اطلاعیه فنی - تعمیراتی

شماره: ۱۳۹۲-۷۲

نوع خودرو: رانا و ۲۰۶ فاز یک

عنوان: رفع ایراد عدم نمایش صحیح نشانگر بنزین

ورژن ICN پس از دانلود

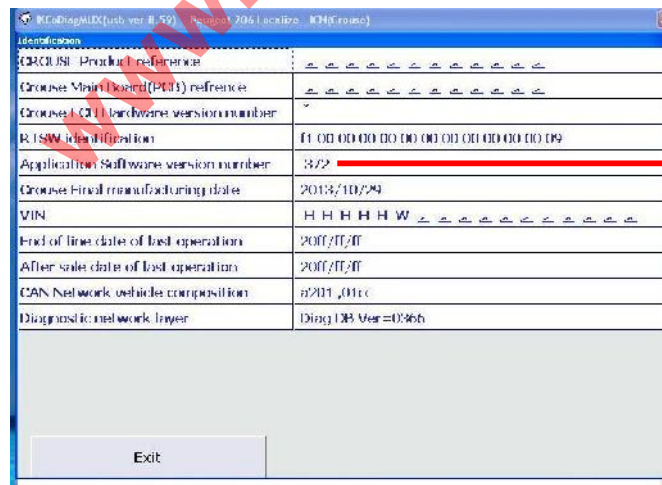
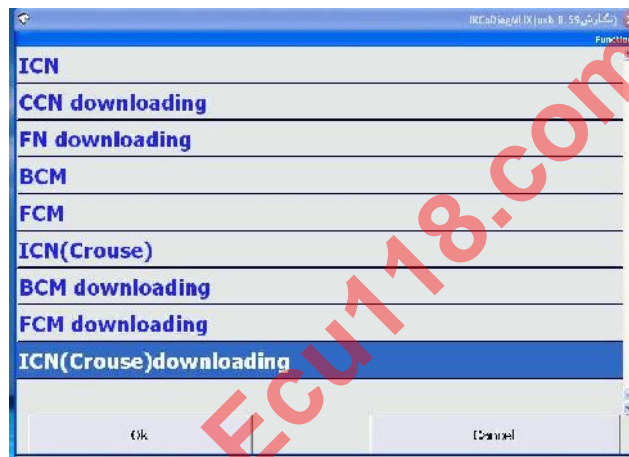
بدینوسیله به اطلاع کلیه نمایندگان های مجاز می‌رساند، اخیراً در تعدادی از خودروهای رانا و ۲۰۶ ایرانی فاز یک ایراد عدم نمایش صحیح مقدار بنزین، نوسان و دیر بالا آمدن نشانگر بنزین مشاهده شده است که این ایراد مربوط به جلو آمپر می‌باشد و با دانلود جلو آمپر توسط نسخه ۸.۵۹ ایکودیگ که روی سایت [www.isaco.ir](http://www.isaco.ir) (بخش سیستم عیب یابی از راه دور) قرار گرفته است، برطرف می‌شود. لازم به ذکر است ورژن ICN (جلو آمپر) پس از دانلود ۳۷۲ خواهد شد. لذا از تعویض بی مورد قطعه درجه داخل باک و جلو آمپر اجتناب گردد.
